监理通知单

工程名称:步凤镇 26MW 农光互补光伏项目

编号: ZHJL-BFZGFDZ-002

关于 1#地块管桩施工、管桩试验及资料报审事宜。

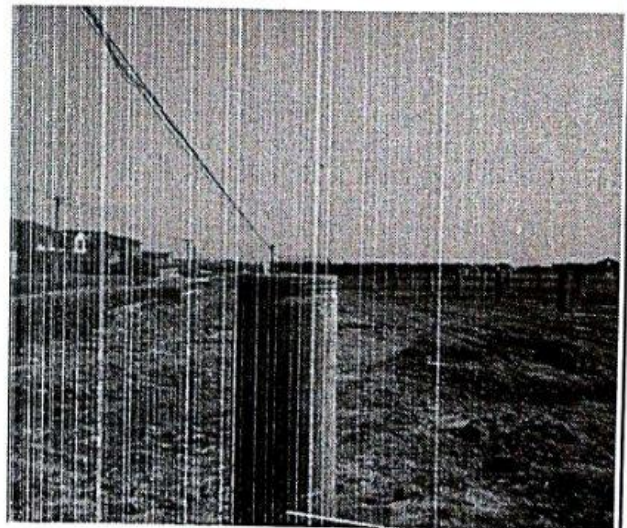
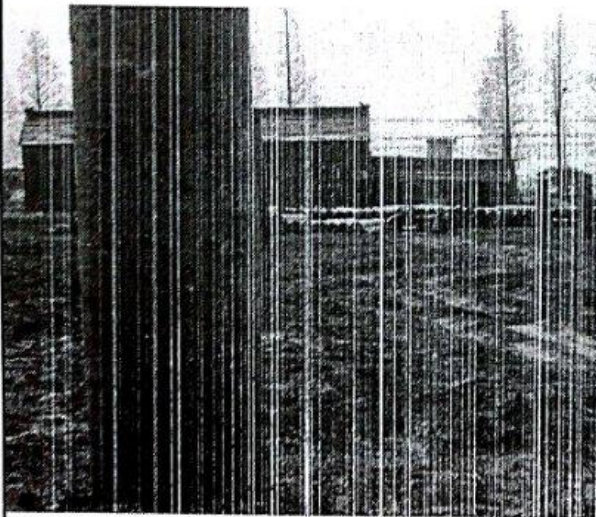
- 1、局部桩身垂直度偏差较大,超出规范规定准许偏差,允许偏差(每米 <5 全高 <10)且影响整体观感。
- 2、局部桩顶标高超出误差允许范围,(按照设计要求桩顶标高允许偏差 0, -10mm)个别桩顶高出同区域桩顶 90mm 米左右,影响后序支架安装。
- 3、局部管桩横向与纵向偏差较大,允许偏差(± 10)影响下道工序正常施工。
- 4、进场管桩没进行第三方检测。
- 5、没按图纸要求进行管桩试验。
- 6、开工已十多天,监理多次督促资料要和施工同步进行,你方资料至今没向监理部报审。

以上问题要求你方抓紧整改、落实,及时回复。
